SEGUNDA SECCION PODER EJECUTIVO SECRETARIA DE ENERGIA

RESPUESTAS a los comentarios recibidos al Proyecto de Norma Oficial Mexicana PROY-NOM-001-SEDE-2018, Instalaciones Eléctricas (utilización). (Continúa en la Tercera Sección).

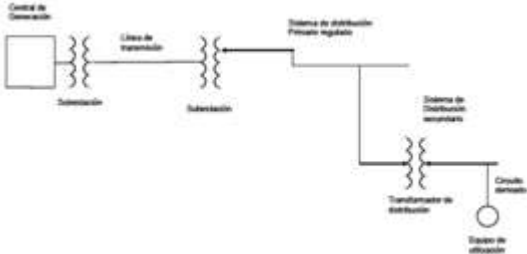
79.	Art. 100	<u>LUCIANO ANGEL</u> <u>ESTEVEZ Y TAPIA</u> <u>ESTEVEZBOOKS</u>	Dice: Protección contra falla a tierra de equipos: Sistema diseñado..... Debe decir: Protección contra falla a tierra de equipos: (GFCI) Sistema diseñado..... Soporte o fundamento: Por consistencia con otros textos similares de esta NOM, donde se menciona la protección de falla a tierra (pág. 54 [210-8(d)](Circuito derivado) que añade las siglas GFCI	PROCEDE: Se modifica para quedar como sigue: Protección contra falla a tierra de equipos (GFCI):

PROPUESTA A: NOM-001-SEDE-2018

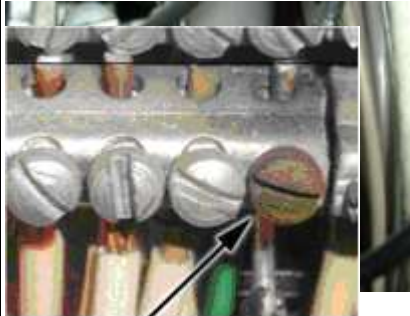
Modificar las ampacidades permisibles de los conductores de Aluminio y de Aluminio recubierto de cobre, que correspondan al 61 % comparativamente con el cobre, el promedio establecido en el proyecto de norma es de 80 %.
